## Service meddelande

AVD. 2	GRUPP 27	NR 202
-----------	-------------	-----------

DATUM  
December 1992

BETR.  
Konstantfarthållare  
240

2700007A

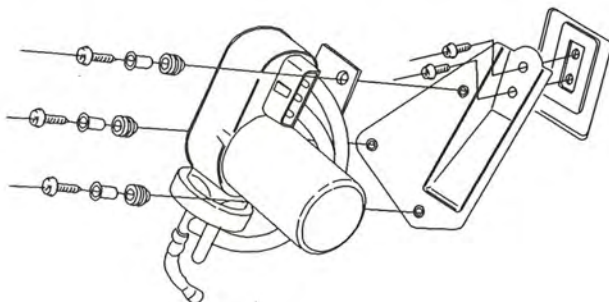
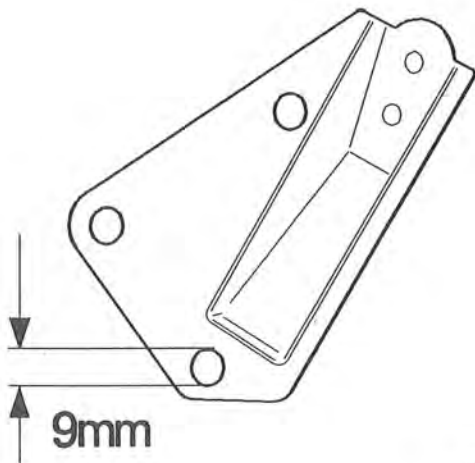
Skruva loss vakuumpumpens 3 skruvar.

Ta bort befintliga distanshylsor och gummibussningar.

2700008A

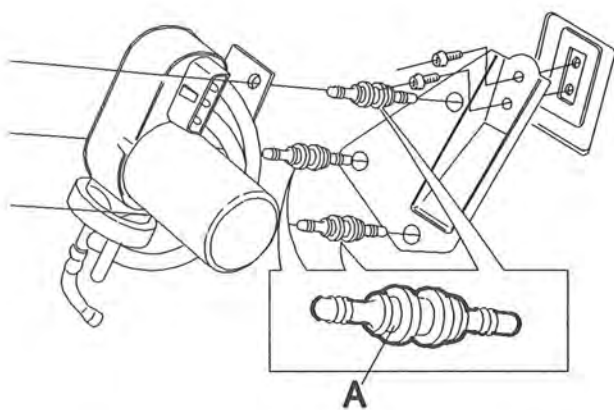
Borra upp de 3 fästhål i konsolen till  $\varnothing$  9 mm eller byt till ny konsol med 9 mm hål.

Ta bort eventuella grader från hålen.

Konsol med 9 mm hål har detaljnummer 9146074-1.

2700010A

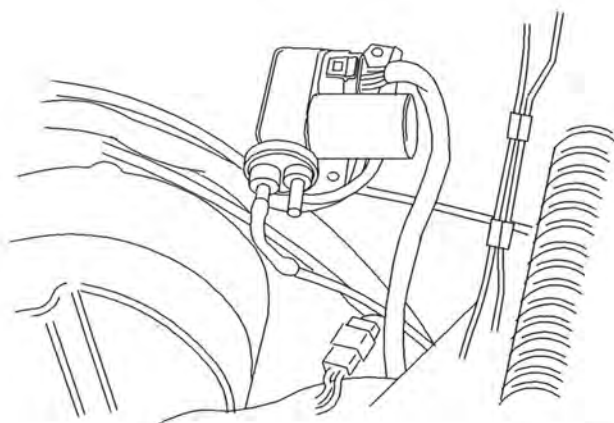
Sätt dit vakuumpumpen till konsolen med den nya typen av dämpgummi, detaljnummer 9146075-8.

Det bredare spåret (A) ska monteras på vakuumpumpen.
